Świnoujście, dnia 11.07.2017 r.

Znak sprawy WIM.271.1.42.2017.KJ

Pytania i odpowiedzi.

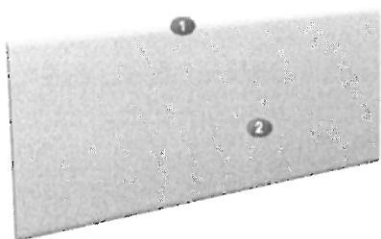
Dotyczy Załącznika nr 1 do „Opisu przedmiotu zamówienia”: Prosimy o uszczegółowienie wymagań technicznych i/lub użytkowych „odbojów ściennych” np. poprzez podanie przykładowego produktu. Czy mają to być „odboje” (konstrukcja złożona, przestrzenna, za amortyzacją) czy taśmy ochronne (PCV grub. ok.3 mm, zaokrąglone krawędzie podłużne) ?

odboje systemowe w formie wyoblonej taśmy ochronnej wg załączonego wzoru w kolorze dopasowanym do koloru ściany,
